**Conseil économique et social**

**Forum mondial de l'harmonisation
des Règlements concernant les véhicules**

**Règlement technique mondial n° 9 (Protection des piétons):
proposition d'amendement 2****Proposition d'amendement 2 au Règlement technique
mondial (RTM) n° 9 (Protection des piétons)****Communication de l'expert de la Commission européenne***

Le texte ci-après, établi par l'expert de la Commission européenne, a pour objet de modifier les prescriptions d'essai du RTM ONU n° 9. Il est basé sur le document ECE/TRANS/WP.29/AC.3/31 et sur un document informel (GRSP-51-33-Rev.2) distribué au cours de la cinquante et unième session du Groupe de travail de la sécurité passive (GRSP) (voir le document ECE/TRANS/WP.29/GRSP/51, par. 11). Les modifications au texte actuel du RTM ONU n° 9 sont indiquées en caractères gras pour les additions et en caractères biffés pour les suppressions.

«Figure 6A

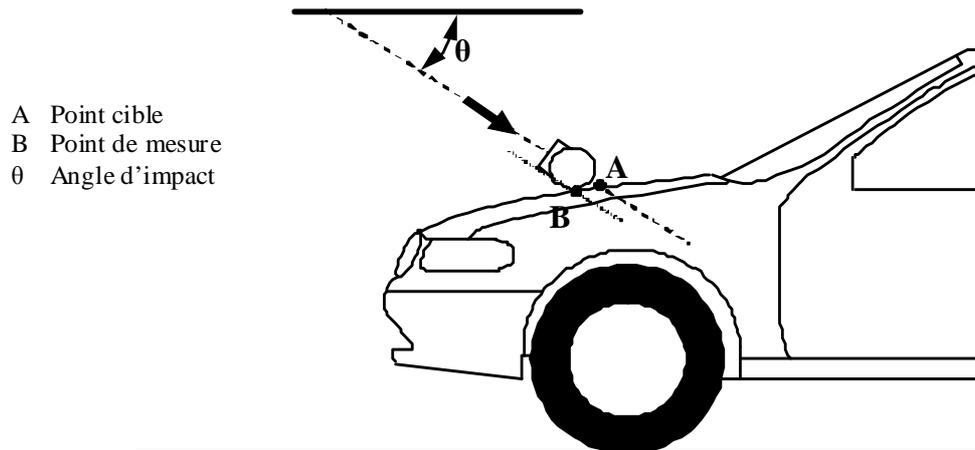
Figure 6, supprimer.

Ajouter trois nouvelles figures, conçues comme suit:

Point de mesure et point cible situés dans le plan longitudinal vertical passant par le centre de l'élément de frappe (voir par. 3.30.1 et 3.25)²

² **Remarque:** en raison de la forme du dessus du capot, le premier point de contact «C» ne se situe pas, dans la plupart des cas, sur le même plan longitudinal vertical, ni sur le même plan transversal vertical, que le point de mesure «B».

Figure 6B

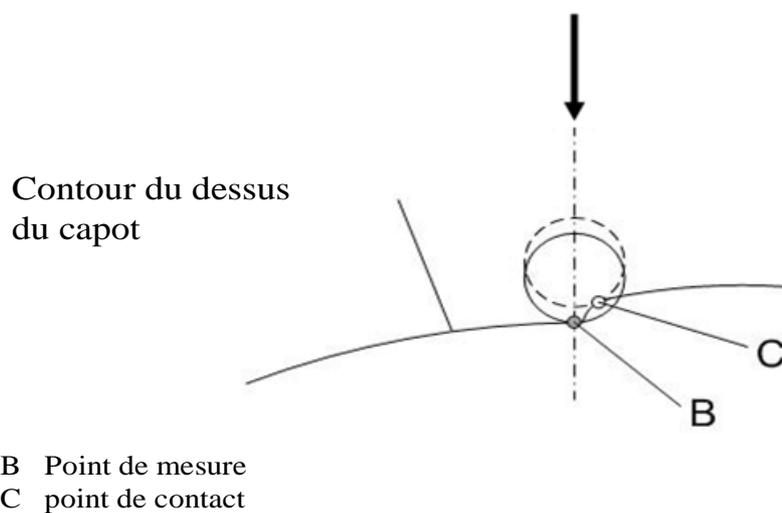
Point de mesure et point de premier contact (voir par. 3.30.1 et 3.19)²¹
(vue schématique de l'avant du véhicule)

Figure 6C

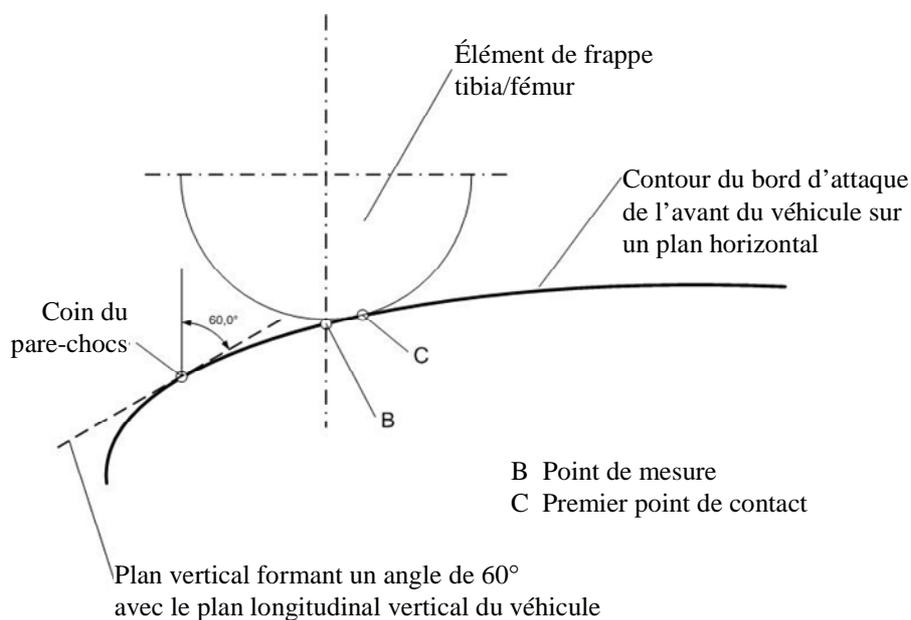
Point de mesure et point de premier contact (voir par. 3.31 et 3.19)
Géométrie de l'impact tibia/fémur d'essai contre pare-chocs (vue de dessus)

«Figure 11

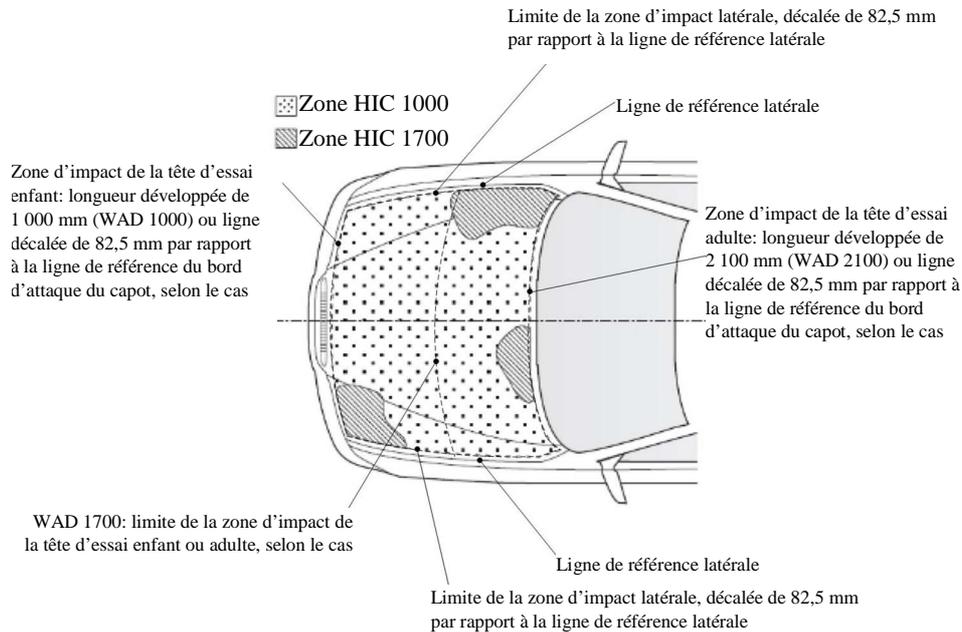
Figure 11, supprimer.

Ajouter une nouvelle figure 11, comme suit:

Exemple de délimitation des zones HIC 1000 et HIC 1700

«5.2.4.1 Le constructeur doit définir les parties de la **zone d'impact sur la face supérieure du capot** dans lesquelles la valeur HIC ne doit pas dépasser 1 000 (zone HIC 1000) et celles où elle ne doit pas dépasser 1 700 (zone HIC 1700) (voir fig. 11)».
